汎用インバータFREQROL-E700シリーズ 配線カバー形状変更のお知らせ

発行 日付	2009年3月	件 名	汎用インバータ FREQROL-E700 シリーズ 配線カバー形状変更のお知らせ	三菱電機株式会社名古屋製作所 〒461-8670 名古屋市東区矢田南5-1-14 Tel (052) 721-2111大代表
----------	---------	--------	---	--

例) FR-E720-0.1K～0.75K

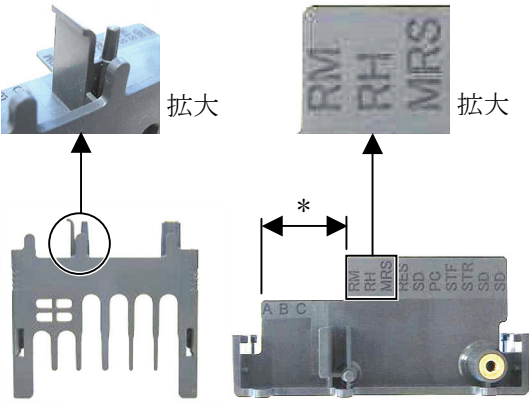
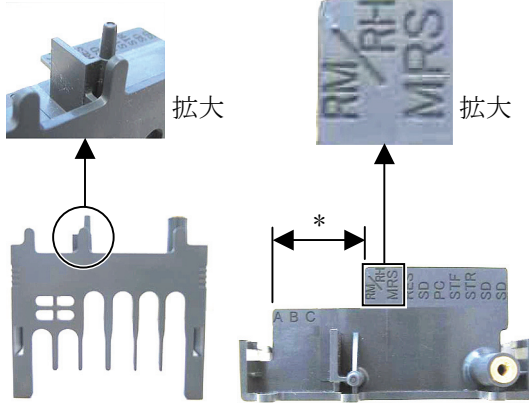
変更前	変更後
<p>全体外観</p> 	<p>全体外観</p> 
 <p>拡大</p> <p>拡大</p> <p>拡大</p> <p>拡大</p>	 <p>拡大</p> <p>拡大</p> <p>拡大</p> <p>拡大</p>
<p>○部分の形状を変更します。</p> <p>□部分 RM、RH の表記が変わります。</p> <p>* 部分の寸法が長くなります。</p>
